D.g.r. 2 agosto 2018 - n. XI/500

Espressione del parere al ministero dell'ambiente e della tutela del territorio e del mare in merito al progetto di «Aeroporto di Milano Linate – Master Plan 2015-2030 nei comuni di Milano, Segrate e Peschiera Borromeo (MI)». Proponente: ENAC. Ente nazionale aviazione civile. Manifestazione della volontà regionale sull'intesa stato regione ai sensi del d.p.r. 383/1994

“Aeroporto di Milano Linate -Masterplan 2015-2030”

RELAZIONE ISTRUTTORIA

Fig. 1: Configurazione fisica e funzionale aeroportuale di progetto (Fonte: Masterplan)

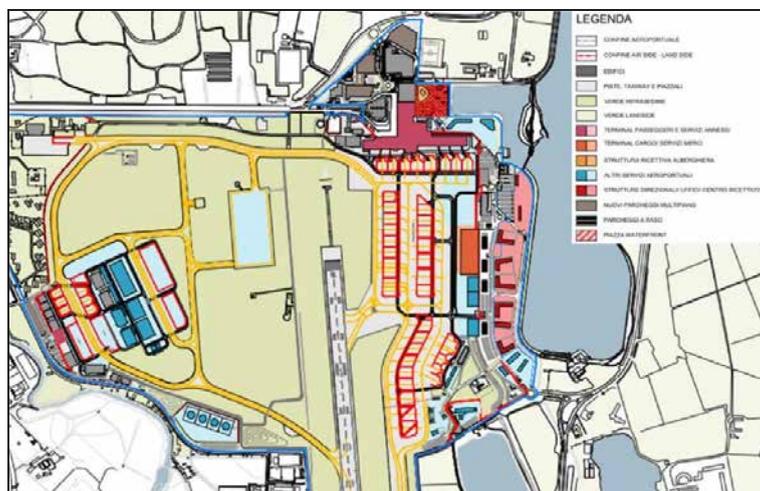
Gli interventi previsti dal Masterplan (vedi fig.1) affrontano differenti sistemi funzionali e diverse opere, di seguito brevemente richiamati (per una migliore definizione si rimanda agli elaborati di progetto)¹:
